**Objet:** **NOTIFICATION URGENTE DE SECURITE (CORRECTION)**

**Produit affecté:** ROSA One 3.1 Brain application

*ROSA One 3.1 Brain Application*

### Étapes qui peuvent entraîner le problème et qui doivent être évitées :

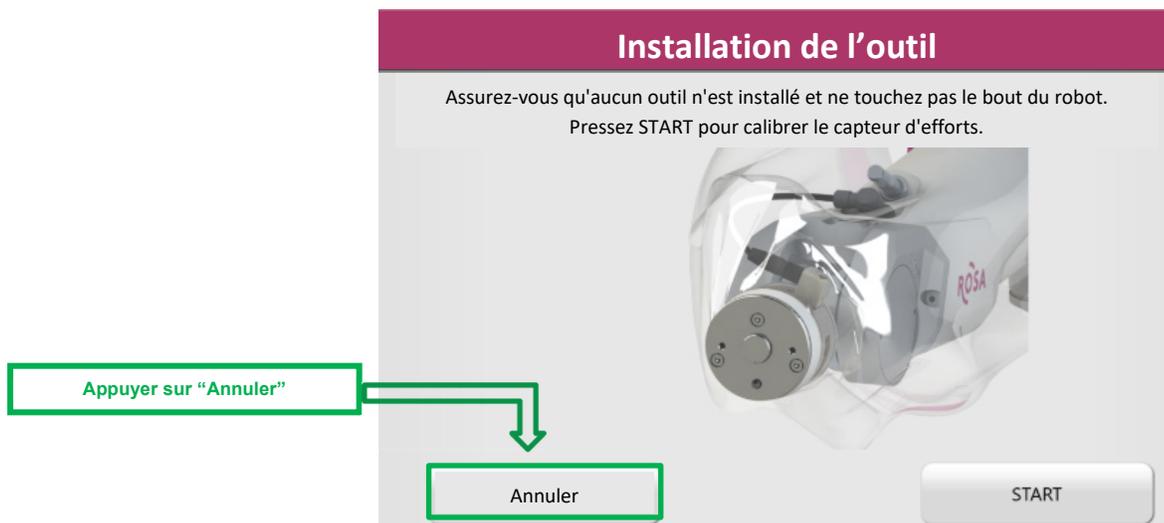
Après le recalage du patient au cours d'une procédure ROSA One 3.1 Brain application, le problème peut survenir lorsque l'appareil s'éteint, soit manuellement ou de manière inattendue. Après le redémarrage, si le mouvement sur trajectoire est interrompu par le relâchement de la pédale, le dispositif offre à l'utilisateur la possibilité de "Envoyer le robot en position HOME", "Dégager le bras robot" ou "Continuer le mouvement". Si l'utilisateur choisit "Dégager le bras robot", le dispositif l'invite à effectuer un étalonnage du dispositif à vide. Si l'utilisateur effectue cette étape et appuie sur le bouton de "Démarrer", le problème se produit, ce qui entraîne l'envoi de l'appareil sur une trajectoire incorrecte.

Si un arrêt du dispositif se produit en mode de guidage, toute fenêtre de calibration à vide qui apparaîtrait ultérieurement pendant la session doit être fermée en appuyant sur **Annuler**.

### Annexe 3 - Instructions pour apposer la plaquette d'avertissement

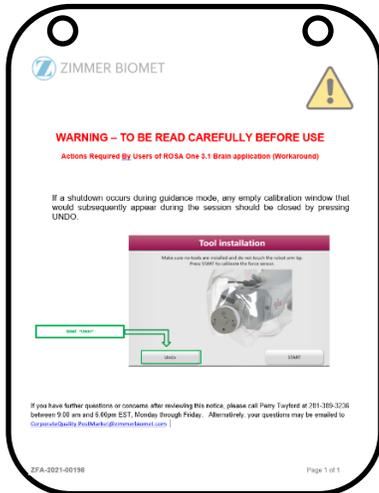
Medtech S.A - Zimmer Biomet recommande de fournir les instructions (solution de contournement) fournies à la page 3 de cette notification sous une forme pouvant être apposée directement sur les robots **ROSA One 3.1 Brain application** d'ici le 20 Octobre 2021. À cette fin, une plaquette d'avertissement dédiée a été imprimée et plastifiée pour chaque robot, et est fournie avec un système de fixation simple (par exemple une paire de colliers de serrage).

1. **Apposez la plaquette d'avertissement sur le robot : fixez la plaquette sur la poignée avant du robot à l'aide des colliers de serrage fournis.**
2. **Ne serrez pas les fixations de manière excessive afin que l'étiquette puisse glisser librement sur la poignée.**
